REF.: ATENDIMENTO À PORTARIA Nº 487, DE 15/03/2012.

A J. Toledo da Amazônia Indústria e Comércio de Veículos Ltda. ("J. Toledo"), montadora e distribuidora das motocicletas SUZUKI no Brasil, vem, por meio desta e mui respeitosamente, comunicá-los que a Suzuki Motor Corporation do Japão detectou um problema que pode comprometer a segurança dos proprietários das motocicletas marca SUZUKI, modelos V-STROM650A e V-STROM650XT ano modelo 2013 à 2017.

SUBJECT: DL650A/XA, LT-A750X/XP Stator Assy Replacement Recall Campaign

Assunto: Campanha de Recall DL650A/XT 2013 à 2017 Substituição do Estator.

• Identificação da Peça Melhorada

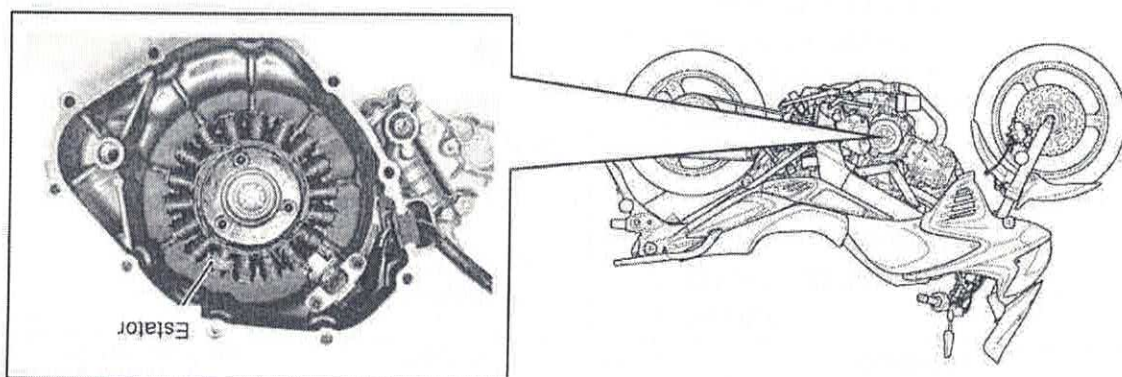
Campanha de recall de substituição do Estator do modelo DL650A/XT.

Devido à falta de capacidade de resistência ao calor das bobinas do estator, o material de isolamento dos fios da referida peça pode ser danificado pelo calor do motor, resultando em um curto circuito entre os fios das bobinas do estator.

Substituição do Estator.

- 13) Instale o estator melhorado.

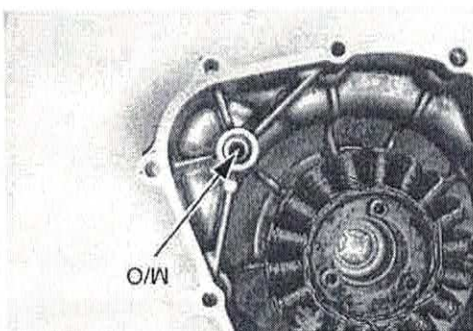
- 12) Remova o estator (12) junto com o sensor CKP (13).

- Aperte os parafusos do estator (14) e os parafusos de montagem do sensor CKP (15) para o torque específico.

Parafuso do Stator (a): 11 N·m (1.1 kgf-m, 8.0

Parafuso do Sensor CKP (b): 6.5 N·m (0.65 kgf-m, 4.7 lbf-ft)
